Carta Aliança nº 006/2022

Assunto: Contribuição da Aliança Geração de Energia S.A. a Consulta Pública nº 121 de 10/02/2022 relativa aos aprimoramentos propostos pela CPAMP (ciclo 2021-2022)

Referência: CP MME 121/2022

Figura 136 – Estimativas para a revisão dos Certificados de GF Local de UHE - casos derivados do GF Eletrobras.

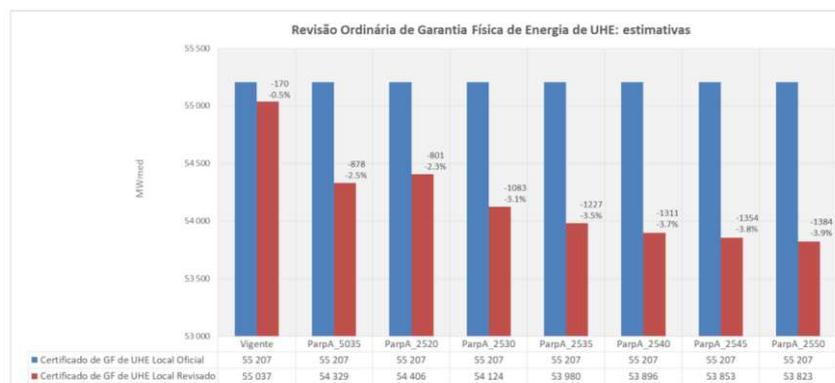
O Relatório Técnico apresentou uma avaliação simplificada sobre a revisão ordinária dos valores oficiais de Certificados de Garantia Física de Energia de UHE (garantia física de energia publicada pelo MME), considerando o impacto percebido sobre o bloco hidráulico. Em todos os casos, 2 UHEs atingem o limite de 10% de redução, mas o número de UHEs que atingem o limite de 5% aumenta à medida que se aumenta a aversão a risco. Para o caso ParpA_2540, por exemplo, a redução foi de 1.311 MWmed, o que corresponde a 3,7% em relação ao Certificado de UHE Local Oficial, como pode ser observado na figura a seguir:

Conforme contribuições realizadas pela Aliança Geração nas Consultas Públicas MME nº 109/2021 e nº 111/2021, mantem-se o posicionamento de que a alteração do CVaR de modo a aumentar a aversão ao

risco como medida para mitigar os efeitos da crise hídrica, vivida recentemente, traz um efeito de longo prazo que deve ser melhor avaliado. Dentre os principais impactos, tem-se a redução da garantia física de geradores hidráulicos participantes do MRE e consequentes impactos nas respectivas receitas. E ainda, há a necessidade de definição de regulamentação para a construção da CRef, que foi a principal componente de avaliação dos novos parâmetros de CVaR.

À medida que se aumenta a aversão a risco, há maior redução da carga crítica, redução do bloco hidráulico, aumento do bloco térmico e automaticamente aumento dos preços. Como a possibilidade de redução de GF aumenta quando se aumenta a aversão ao risco, os geradores hidráulicos serão diretamente impactados. Além da redução da GF, os geradores precisarão cobrir seus déficits a um preço mais elevado, portanto o impacto financeiro para as usinas hidráulicas apresentado está incompleto e será ainda maior.

Neste sentido, a Aliança Geração é contrária à alteração do CVaR e solicita que sejam avaliadas alternativas quanto às implicações dessa alteração no processo de Revisão Ordinária da Garantia Física (ROGF).
